IZMJENE I DOPUNE PROSTORNOG PLANA GRADA ZAGREBA 2025.

Obrazloženje Plana

OBRAZLOŽENJE PLANA – IZMJENE I DOPUNE 2025. GODINE

Izvadak iz kartografskog prikaza 1. Korištenje i namjena prostora 1.B. Promet, pošta i elektroničke komunikacije – **karta Podsused**
Izmjene i dopune 2017. (lijevo) Izmjene i dopune 2025. (desno)

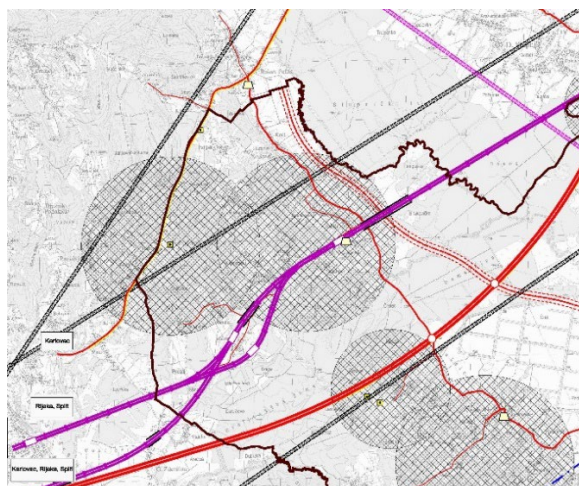
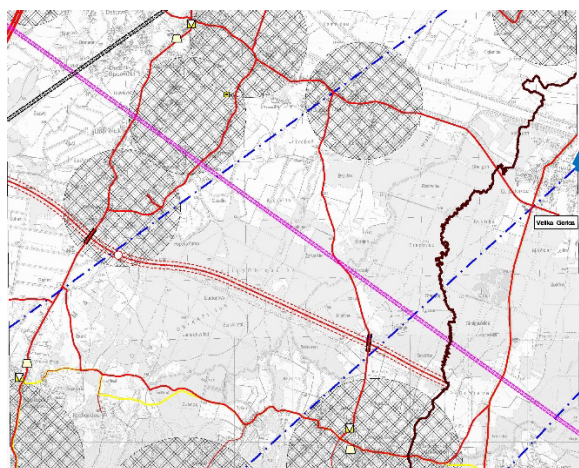
Temeljem zahtjeva Hrvatskih željeznica ucrtan je planirani koridor željezničke pruge za međunarodni promet „Zaprešić - Horvati - Rugvica – Brckovljani“ na kartografskim prikazima 1. Korištenje i namjena prostora 1.A. Površine za razvoj i uređenje, te 1.B. Promet, pošta i elektroničke komunikacije na karte Podsused, Rakov Potok i Zadvorsko, kako slijedi:

Izvadak iz kartografskog prikaza 1. *Korištenje i namjena prostora 1.B. Promet, pošta i elektroničke komunikacije – karta Rakov Potok*

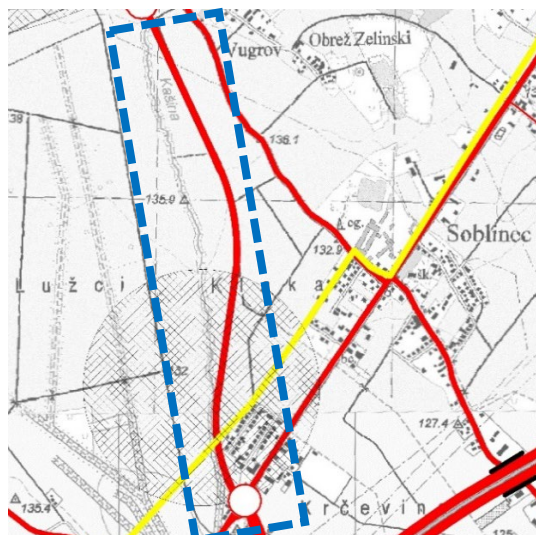
Prema zahtjevu Hrvatskih autocesta d.o.o. korigiran je dio planirane trase obilazne autoceste u zoni između postojeće željezničke pruge Zagreb-Karlovac te granice obuhvata plana prema Rakovom potoku. Trasa je pomaknuta prema jugu s obzirom na novoplaniranu trasu željezničke pruge za međunarodni promet. Izmjene su vidljive na kartografskom prikazima 1. *Korištenje i namjena prostora 1.A. Površine za razvoj i uređenje i 1.B. Promet, pošta i elektroničke komunikacije* na karti Rakov potok.

Izvadak iz kartografskog prikaza 1. Korištenje i namjena prostora 1.B. Promet, pošta i elektroničke komunikacije – **karta Dugo Selo**
Izmjene i dopune 2017. (lijevo) **Izmjene i dopune 2025. (desno)**

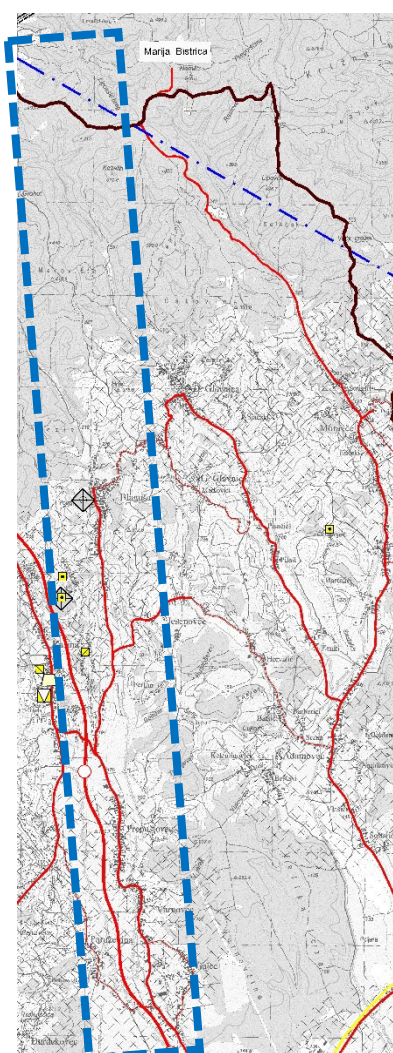
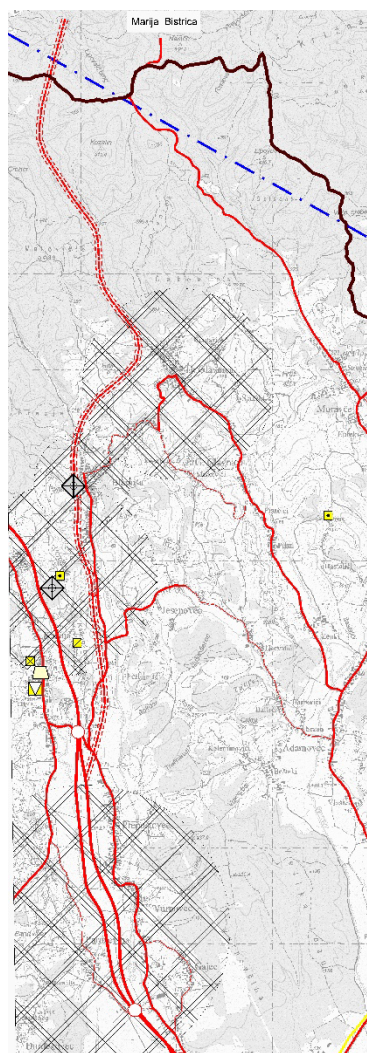
Temeljem zahtjeva Hrvatskih cesta d.o.o. korigiran je planirani koridor nove trase brze ceste Popovec-Marija Bistrica- Zabok na dionici od Popovca do Kašine. Prethodno planirane dvije trase zamijenjene su jednom novo planiranom prometnicom i brisan je alternativni koridor Kašina – Marija Bistrica (s pripadajućim čvorom). Izmjene su vidljive na kartografskom prikazima 1. *Korištenje i namjena prostora 1.A. Površine za razvoj i uređenje i 1.B. Promet, pošta i elektroničke komunikacije* na kartama Dugo Selo i Zelina zapad.

Kartogram 2.2. Administrativna sjedišta i razvrstaj državnih i županijskih cesta- izmjene i dopune 2017.

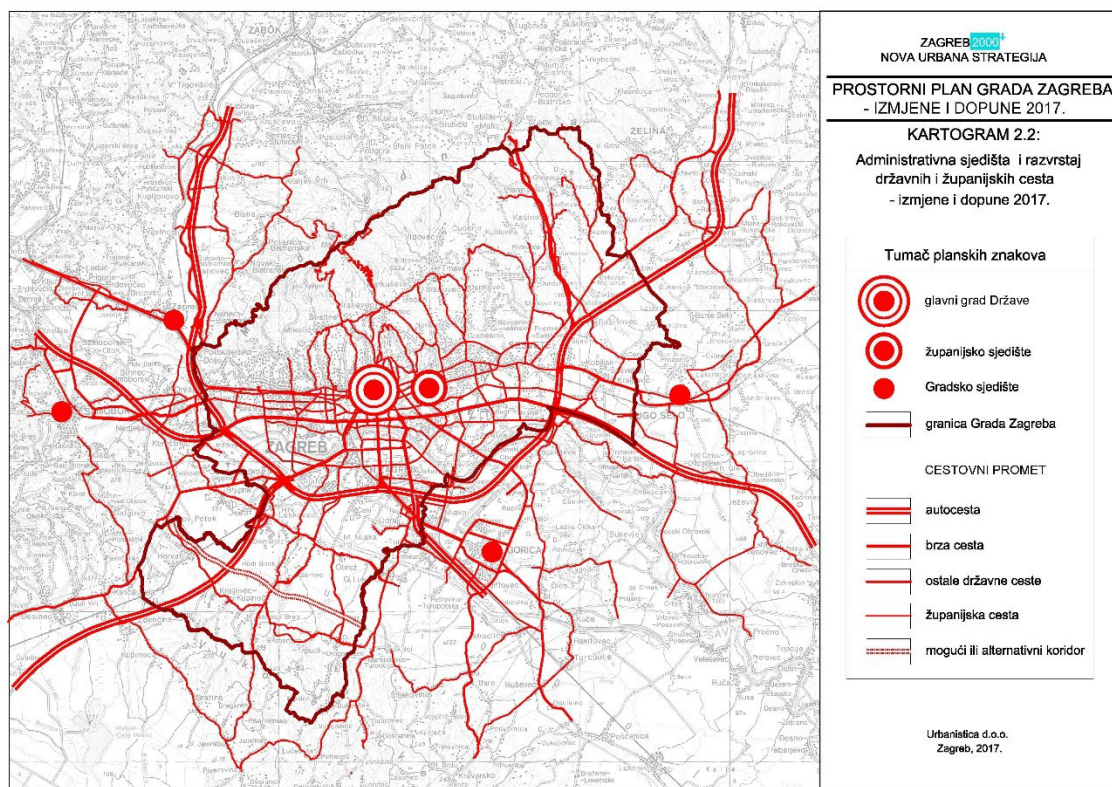
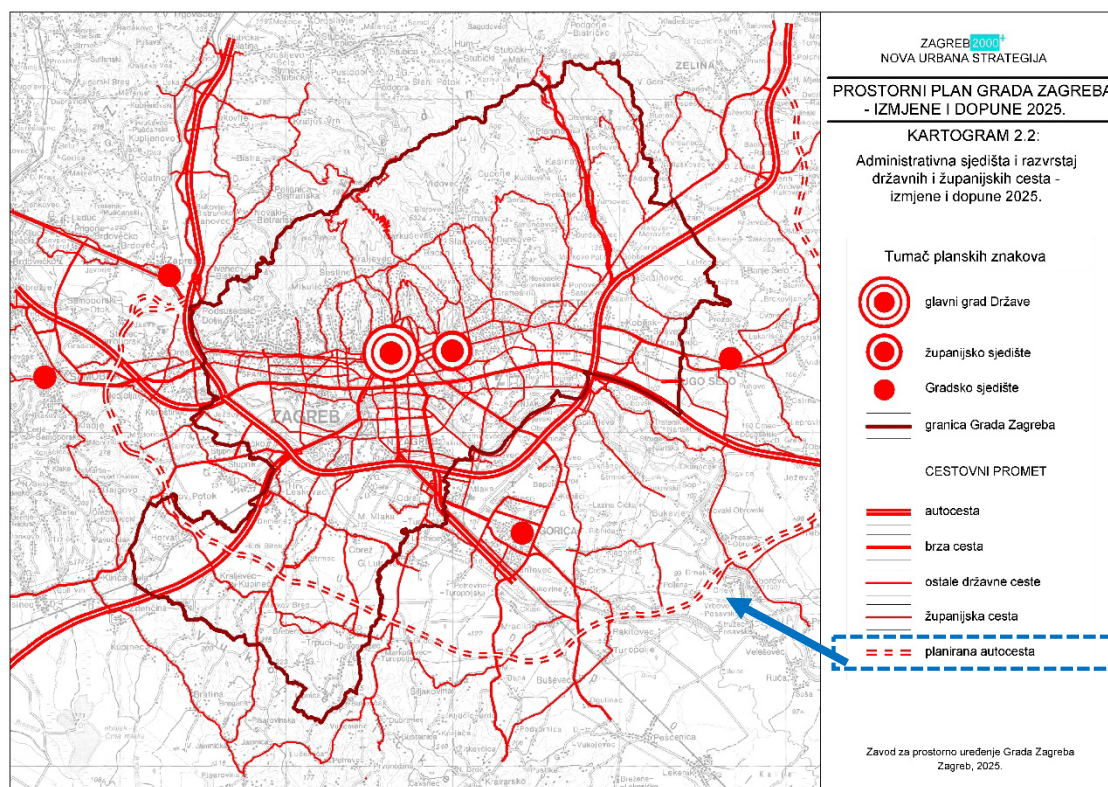
Sukladno cilju br. 2 (točkama 2. i 3.) izmijenjen je i Kartogram 2.2. Administrativna sjedišta i razvrstaj državnih i županijskih cesta.

Izvadak iz kartografskog prikaza 1. Korištenje i namjena prostora 1.A. Površine za razvoj i uređenje (Zagreb istok)

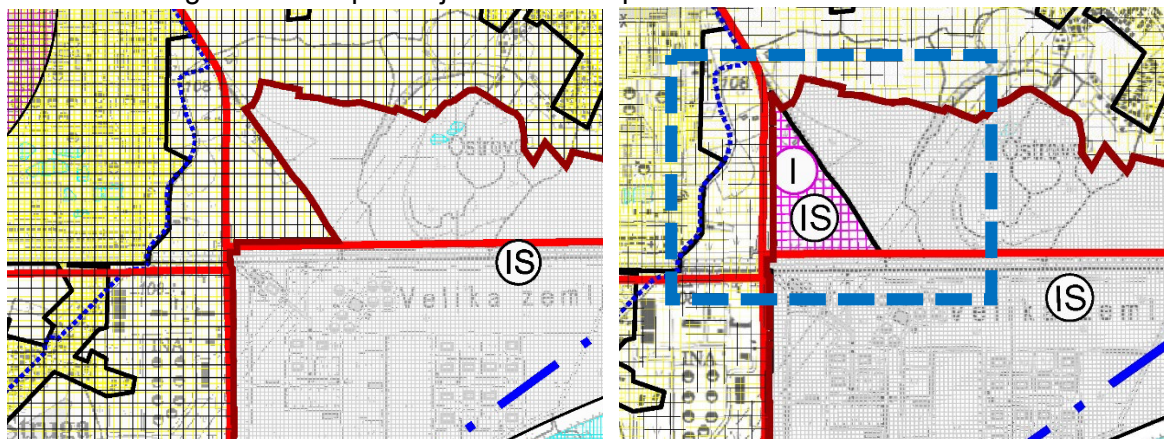
Temeljem Zakona o obnovi zgrada, oštećenih potresom na području Grada Zagreba, Krapinsko-zagorske županije, Zagrebačke županije, Sisačko-moslavačke županije i Karlovačke županije (NN 21/13) i Programa mjera obnove zgrada oštećenih potresom na području Grada Zagreba, Krapinsko-zagorske županije, Zagrebačke županije, Sisačko-moslavačke županije i Karlovačke županije (NN 28/23) Gradska skupština Grada Zagreba donijela je u ožujku 2023. godine odluku o lokacijama za privremeno skladištenje građevnog materijala od uklanjanja nastalog kod obnove zgrada oštećenih potresom te program mjera postupanja s materijalom od uklanjanja nastalim u postupku obnove zgrada oštećenih potresom na području Grada Zagreba. Stoga je 2024. otvoreno oporabište građevinskog materijala u Resniku. Zbog osiguravanja prostorno-planskih preduvjeta za kontinuiranu djelatnost uporabe građevinskog materijala nastalog pri obnovi zgrada na lokaciji određenoj skupštinskom odlukom **dio građevinskog područja naselja Zagreb istočno od Čulinečke ceste izdvojen je iz građevinskog područja naselja Zagreb i planira se kao izdvojeno građevinsko područje izvan naselja proizvodne (I) i infrastrukturne (IS) namjene** (prikazano na kartografskim prikazima 1. Korištenje i namjena prostora 1.A. Površine za razvoj i uređenje (Zagreb istok) i Građevinska područja naselja u mjerilu 1:5000 (karte Zagreb 38 i 48)). Posebno se naglašava kako se radi o novoj kategorizaciji područja koje je već bilo utvrđeno kao građevinsko područje u važećem planu.

Izvadak iz kartografskog prikaza 2. Infrastrukturni sustavi i mreže 2.A. Energetski sustav – karta Zagreb-istok

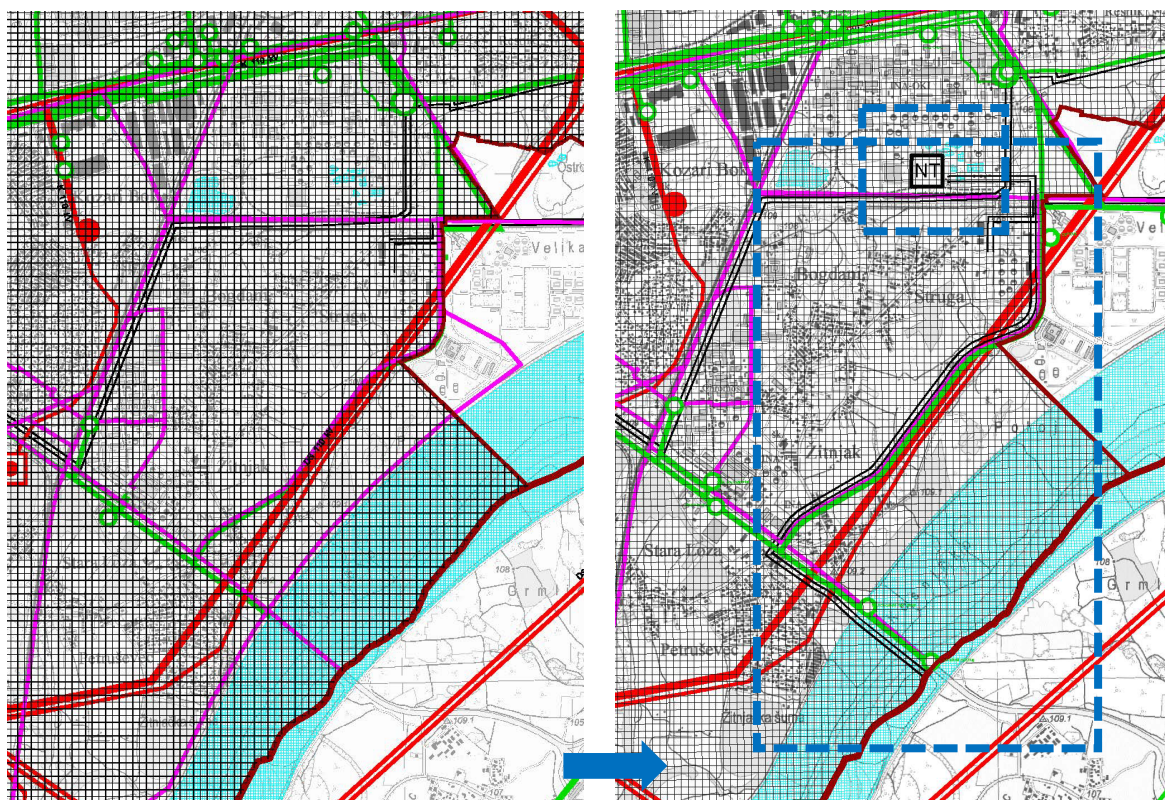
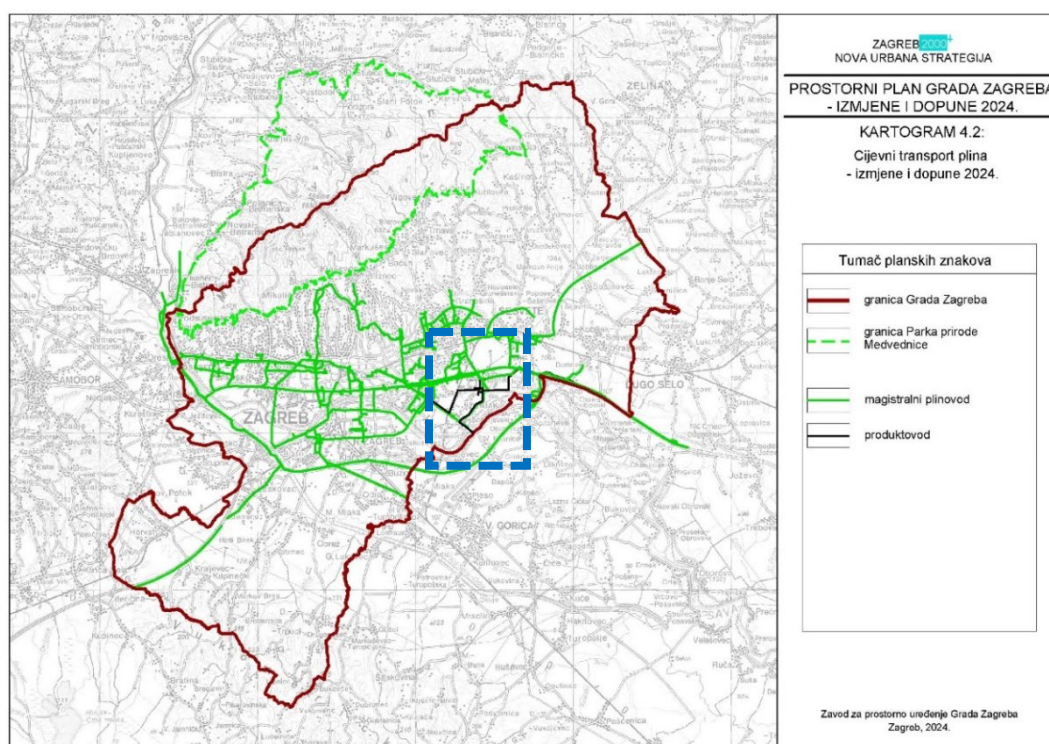
Temeljem zahtjeva Janafa d.d. ucrtan je dio planirane trase višenamjenskog međunarodnog produktovoda za naftne derivate od Terminala Jadranskog naftovoda Žitnjak do Terminala Sisak koji se nalazi unutar obuhvata plana (od naftnog terminala do trase produžene Čulinečke, te koridorom Čulinečke do Radničke ceste odnosno Domovinskog mosta) u skladu s dostavljenim podacima.

Izvadak iz kartografskog prikaza 2. Infrastrukturni sustavi i mreže 2.B. Vodnogospodarski sustav, obrada, skladištenje i odlaganje otpada – karta Zagreb istok Izmjene i dopune PPGZ-a 2017. (lijevo) **Izmjene i dopune PPGZ-a 2025. (desno)**

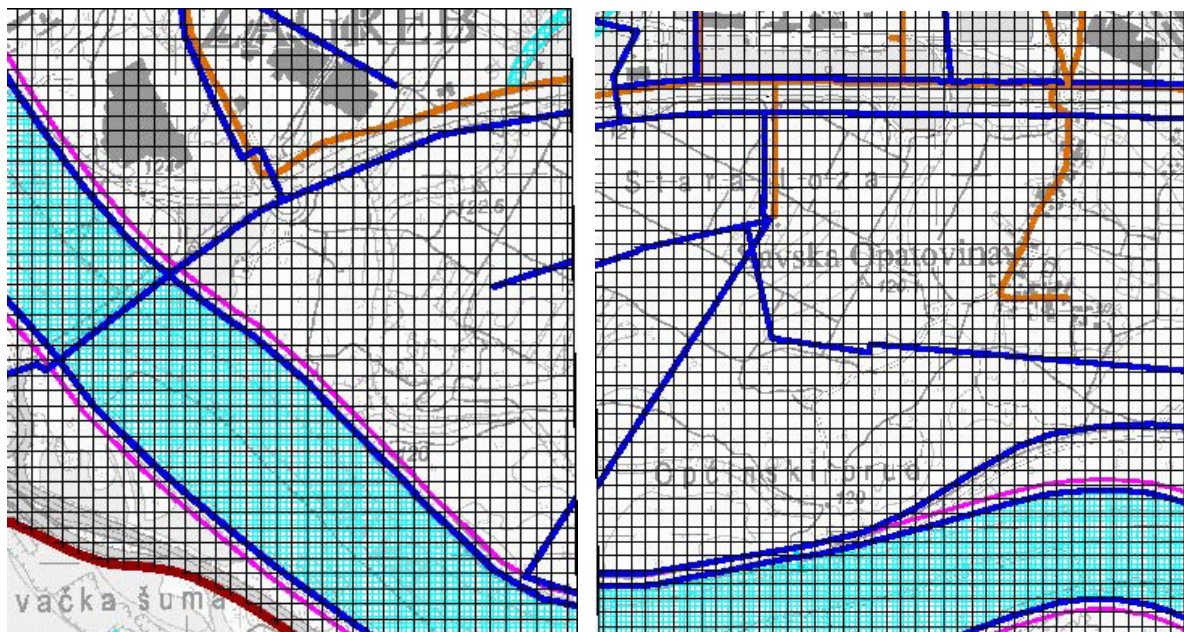
8.1. **Simbol precrpne stanice „Klin“** je načelno izmaknut na lokaciju u neposrednoj blizini križanja Avenije Dubrava, ulice Klin i Čulinečke ceste na kartografskom prikazu 2. Infrastrukturni sustavi i mreže 2.B. Vodnogospodarski sustav, obrada, skladištenje i odlaganje otpada- karta Zagreb istok sukladno traženju javnopravnog tijela:

Izvadak iz kartografskog prikaza 2. *Infrastrukturni sustavi i mreže 2.B. Vodnogospodarski sustav, obrada, skladištenje i odlaganje otpada – karta Podsused i karta Zagreb zapad - Izmjene i dopune PPGZ-a 2017.*

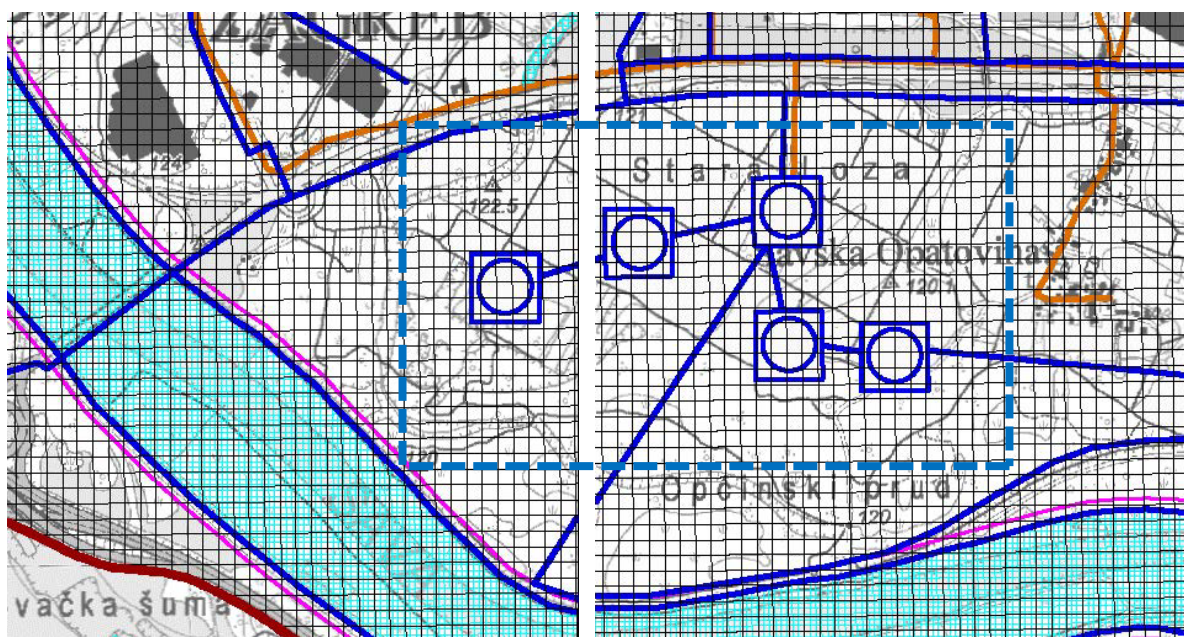
8.3. Zbog usklađenja s Odlukom o zaštiti izvorišta Stara Loza, Sašnjak, Titnjak, Petruševac, Zapruđe i Mala Mlaka (SGGZ 21/14 i 12/16) simbolom vodozahvat/vodocrpilište je označeno vodocrpilište Stara Loza, čija je zona sanitarne zaštite već bila prikazana na

Izvadak iz kartografskog prikaza 2. *Infrastrukturni sustavi i mreže 2.B. Vodnogospodarski sustav, obrada, skladištenje i odlaganje otpada – karta Zagreb istok*

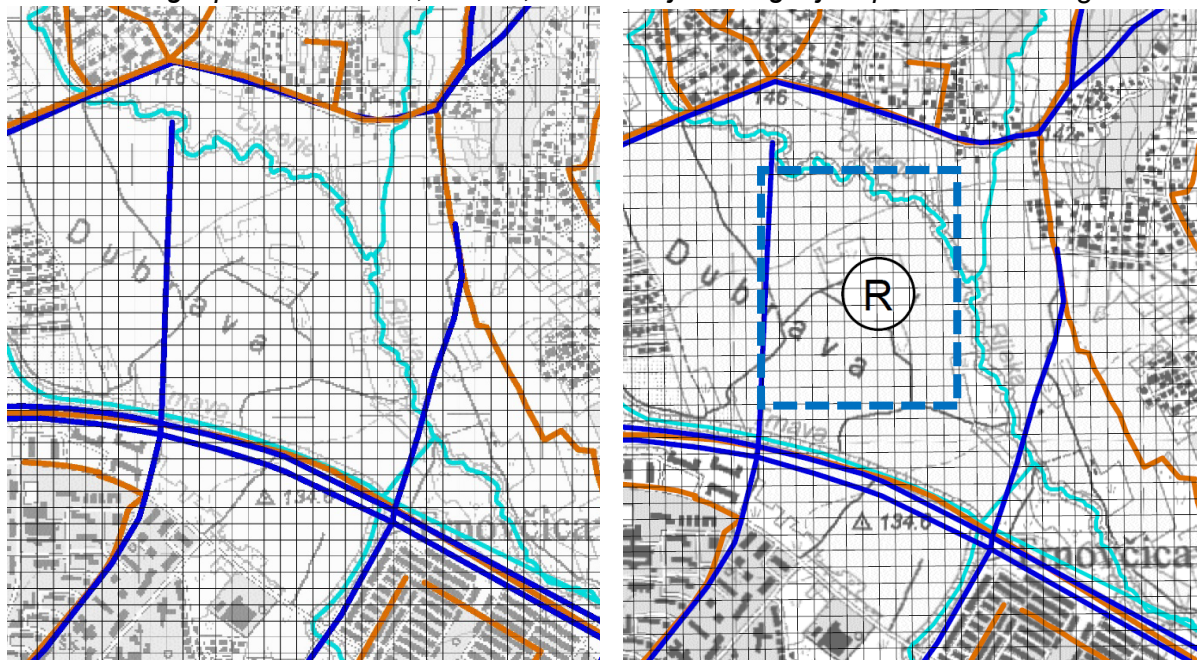
9.1. **Retencija Čučerska Reka** sukladno dostavljenim georeferenciranim prostornim podacima planirana je na području GČ Gornja Dubrava, sjeverno od naselja Trnovčica kako je prikazano na kartografskom prikazu 2. *Infrastrukturni sustavi i mreže 2.B. Vodnogospodarski sustav, obrada, skladištenje i odlaganje otpada – karta Zagreb istok.*

Izvadak iz kartografskog prikaza 2. *Infrastrukturni sustavi i mreže 2.B. Vodnogospodarski sustav, obrada, skladištenje i odlaganje otpada – karta Zagreb zapad*

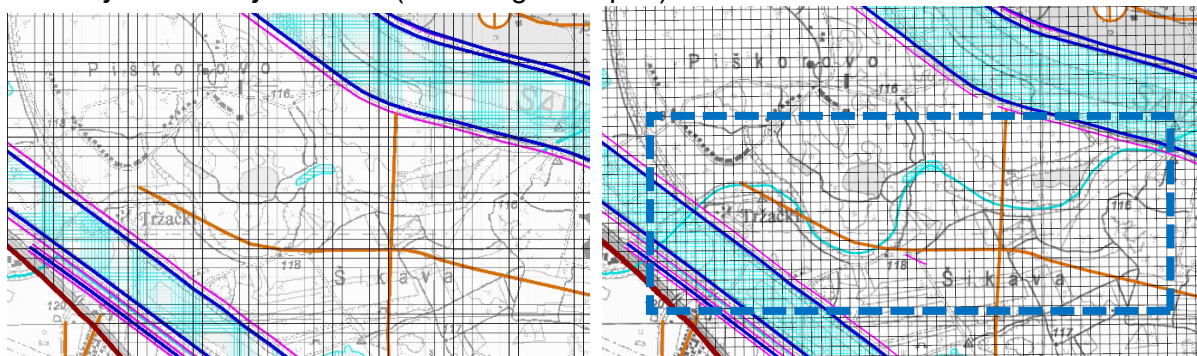
9.2. **Potok Starča** ucrtan je na kartografske prikaze 2. *Infrastrukturni sustavi i mreže 2.B. Vodnogospodarski sustav, obrada, skladištenje i odlaganje otpada* (karta Zagreb zapad) i na 3. *Uvjeti korištenja, uređenja i zaštite prostora 3.B. Područja primjene posebnih mjera uređenja i zaštite* (karta Zagreb zapad).

Izvadak iz kartografskog prikaza 2. Infrastrukturni sustavi i mreže 2.B. Vodnogospodarski sustav, obrada, skladištenje i odlaganje otpada – karta Zagreb istok

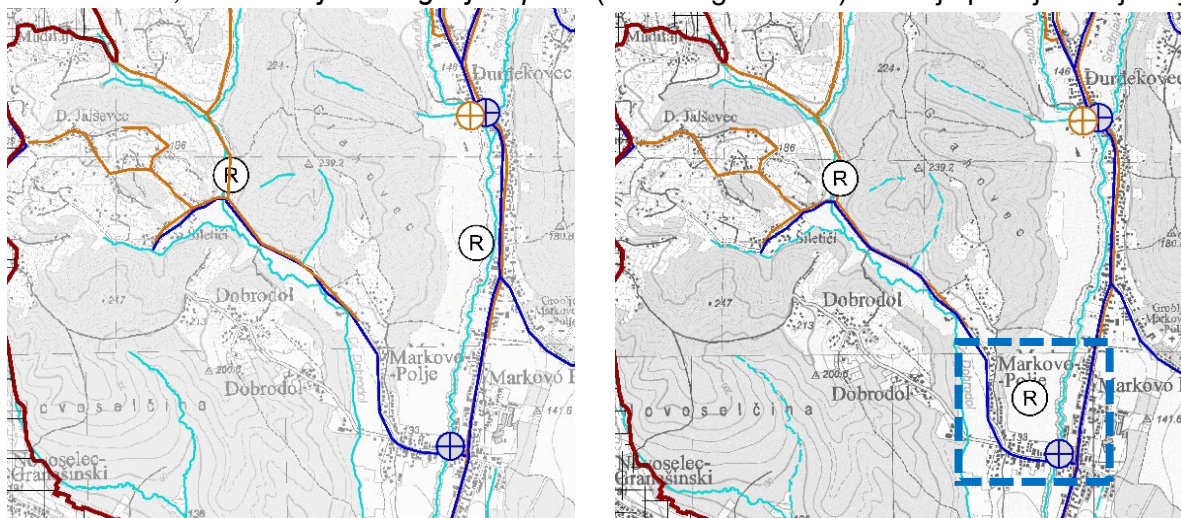
9.3. Retencija Vugrov potok sukladno dostavljenim podacima preciznije je locirana na kartografskom prikazu 2. Infrastrukturni sustavi i mreže 2.B. Vodnogospodarski sustav, obrada, skladištenje i odlaganje otpada (karta Zagreb istok) i znak je premješten južnije.

Izvadak iz kartografskog prikaza 3. Uvjeti korištenja i zaštite prostora 3.A. Uvjeti korištenja – Zagreb zapad

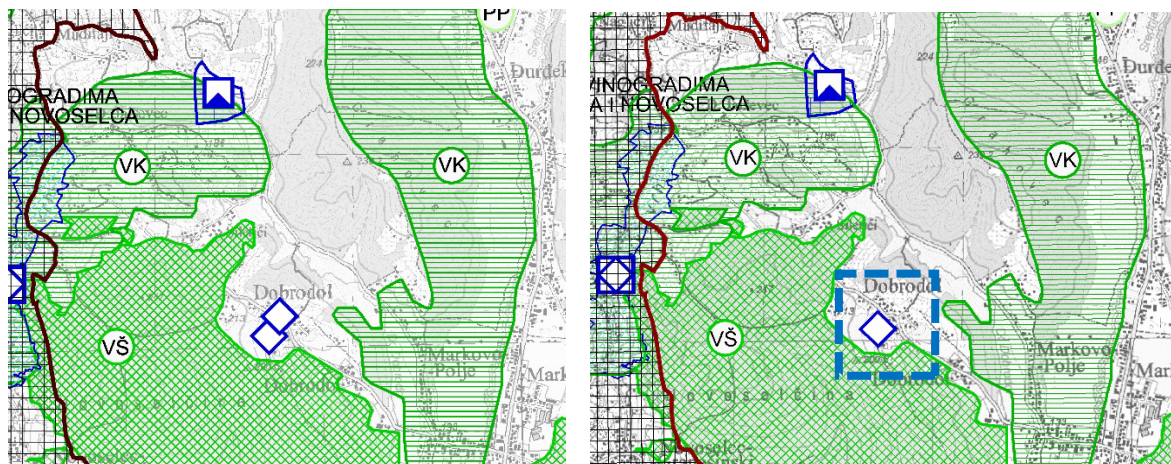
Temeljem zahtjeva Gradskog zavoda za zaštitu spomenika kulture i prirode planski znak civilne građevine za nepokretno kulturno dobro za zgradu stare škole Lučko, Puškarićeva ulica 39, k.č. 4567 k.o. Lučko ucrtana je u grafiku Plana, a uklonjen je planski znak etnološke građevine tradicijski objekt Dobrodol, Dobrodolski brijeg 33, k.č.1715/7 k.o. Đurđekovec i etnološke građevine- drvene tradicijske kuće na k.č. 1030/1 k.o. Odranski Obrež. Korigirani su karte Zagreb zapad, Zadvorsko i Zagreb istok na kartografskom prikazu **3. Uvjeti korištenja i zaštite prostora 3.A. Uvjeti korištenja**:
